## 追加説明資料

### シールドプラグの設計について

## ○調査・分析に係る資料等のリスト（抜粋）

No.	調査・分析に必要な資料等(東京電力HD依頼リスト)	伝達日	対応状況
27	<建屋DF> 1号機～3号機のシールドプラグ詳細構造(形状、分割構成、層構成等)	2/4 検討会	東京電力HDの資料を原子力規制庁において整理。

2号機原子炉建屋 5階 オペレーティングフロア

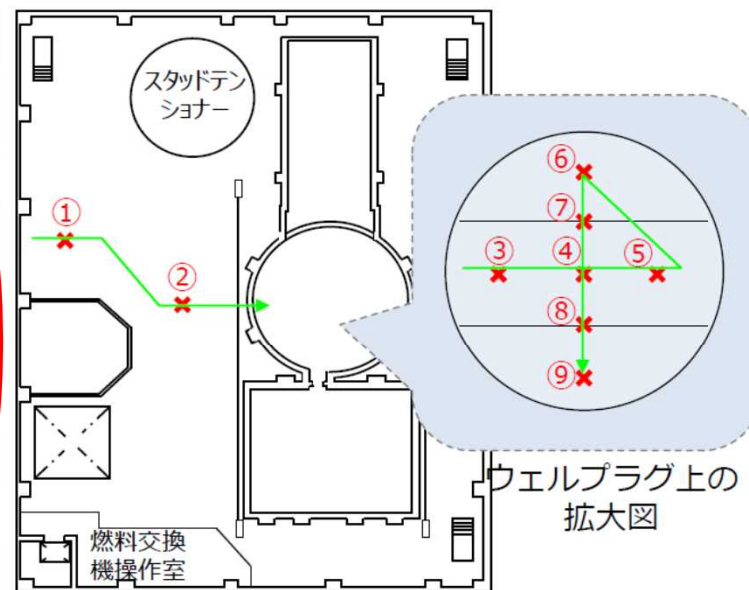
No.	調査・分析に必要な資料等（東京電力HD依頼リスト）	伝達日	対応状況
9-2	<建屋DF> 2号機オペフロのベータ線測定データ（R2年1月30日測定）。	3/27 検討会	（東電回答）データを提示。

2号機オペフロの70 $\mu$ m線量率データ（2020年1月30日測定）は次ページのとおり。
